Alteração do piso das áreas secas da torre

Solicitação

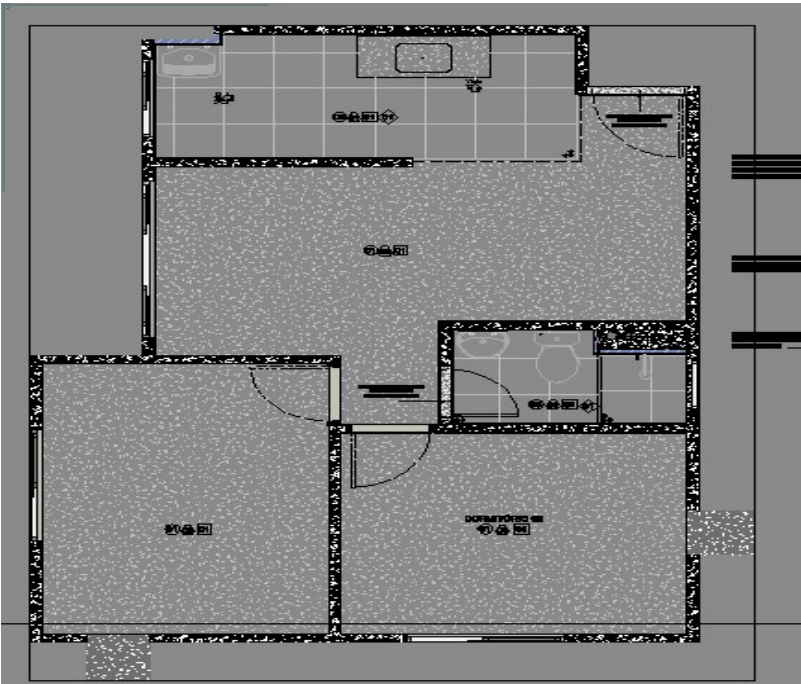
O piso das áreas secas dos apartamentos serão cerâmicos e não Contrapiso aparente (será corrigido no BEP também)

Ações	Descrição	Data Ação	Novo Vencimento	Responsável	Realizado por
	Ajustado na R01 sem comentários	2021-09-15T21:24:10+00:00		coordenacao@chaconengenharia.com	coordenacao@chaconengenharia.com
		2021-08-26T14:08:20+00:00		rafaelavilela@construtoracapital.com.br	rafaelavilela@construtoracapital.com.br
